☐ SIN COMENTARIOS
☒ CON COMENTARIOS

MINERA ESCONDIDA LTD.
INGENIERIA DE DETALLES
CAMBIO DE MATERIAL LINEAS ELECTROLITO
INTERPLANTA A HDPE

SINGULARIDADES DE TRAZADO
ATRASESO QUEBRADA Km 14+840
PLANTA, SECCIONES Y DETALLES

COPIA CLIENTE N° BPI17009-C-6000-SC023

PLANTA ATRASESO QUEBRADA Km 14+840
ESCALA 1:500

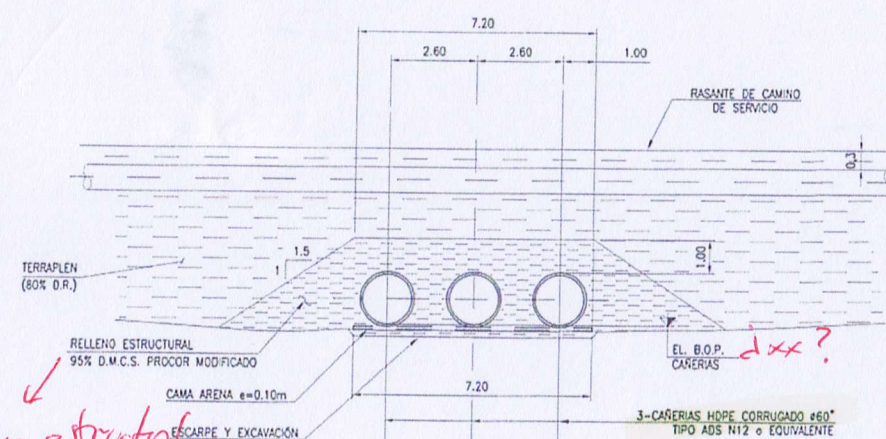
14+842 (Según TPO22)
